**AVIS DE LA MISSION RÉGIONALE
D'AUTORITÉ ENVIRONNEMENTALE PAYS DE LA LOIRE
AMÉNAGEMENT D'UN LOTISSEMENT « DOMAINE DU GOLF XIII »
SUR LA COMMUNE DE CHANGÉ (53)**

n° PDL-2020-4955

Plans de situation, de localisation et de composition du projet (Golf XIII)
extraits de l'étude d'impact (pages 34, 36, 37 et 38) et du permis d'aménager (plan de composition d'ensemble)

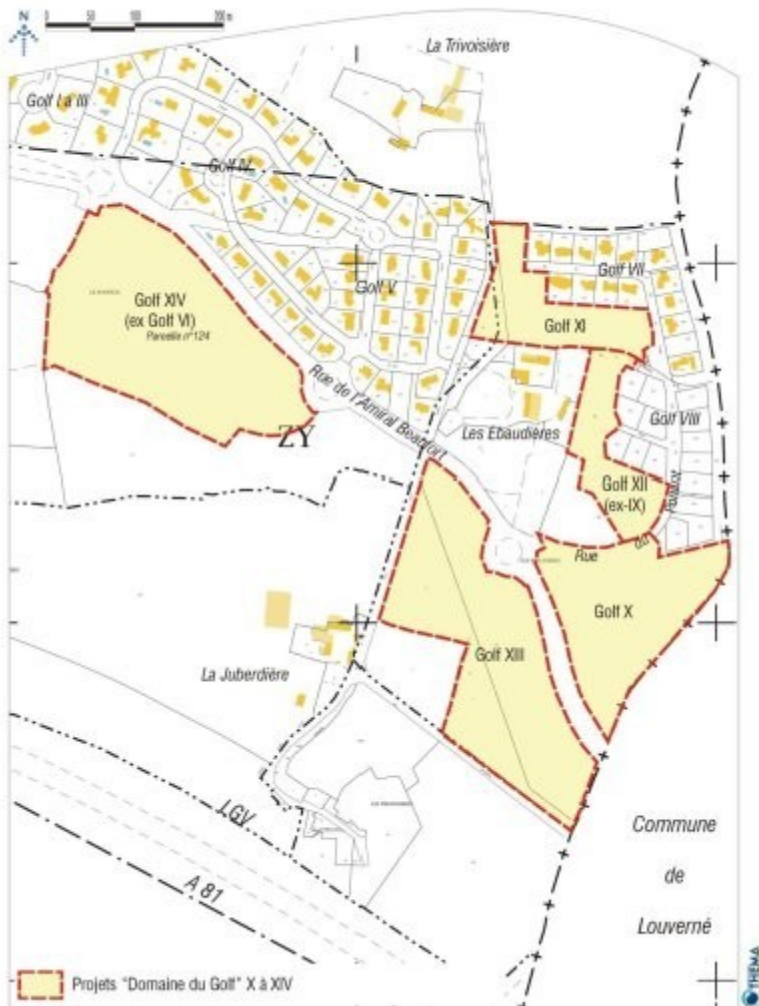
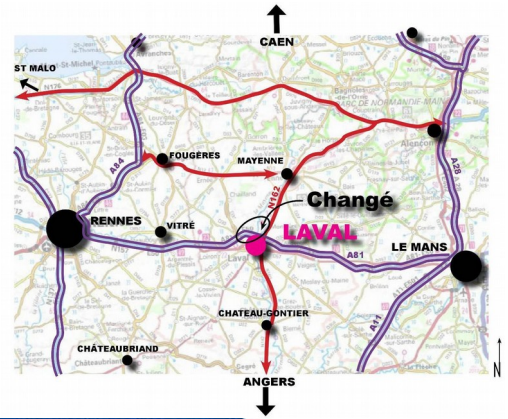
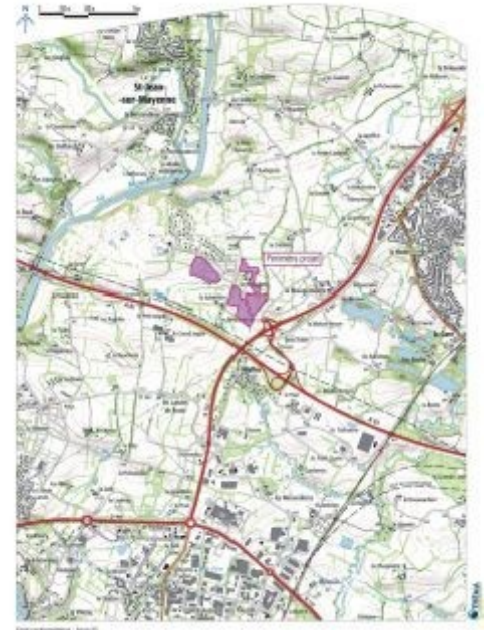
Dans le contexte d'un aménagement du site des Ebaudières morcelé dans sa conception comme dans sa réalisation, l'élaboration d'une étude d'impact couvrant le champ de plusieurs secteurs (domaine du golf X à XIV) peut être de nature à favoriser une approche élargie des enjeux, des impacts, des mesures d'évitement, de réduction et de compensation (ERC) et solutions alternatives correspondantes. Toutefois, elle est présentée au stade du permis d'aménager du projet de domaine du golf XIII, alors que l'aménagement des secteurs X, XI et XII est déjà autorisé, ce qui ne contribue pas à ce que cette étude participe d'une démarche d'intégration environnementale et de concertation avec la population sur l'ensemble de son périmètre. Des éléments de contextualisation élargie, présentant le projet d'aménagement global du site des Ebaudières, les lotissements déjà réalisés et leurs caractéristiques, ainsi qu'une appréciation d'ensemble de leurs incidences et la description des mesures ERC mises en œuvre, seraient nécessaires pour disposer d'une réelle vision des effets du développement du site. Les éventuelles perspectives d'opérations ultérieures devront être intégrées à l'analyse.

La MRAe constate un défaut d'évaluation d'ensemble du projet d'aménagement du site des Ebaudières permettant d'apprécier les incidences cumulées des nombreuses tranches de lotissement et les mesures ERC mises ou à mettre en œuvre en conséquence. En regard du présent dossier, elle recommande de contextualiser la présentation du projet dans le cadre de l'ensemble des opérations d'aménagement du domaine du golf qui ont déjà été réalisées, celles qui sont autorisées et en cours, et celles encore programmées à l'avenir, de manière à donner au lecteur une vision globale du site des Ebaudières et des réponses qu'il apporte aux enjeux identifiés.
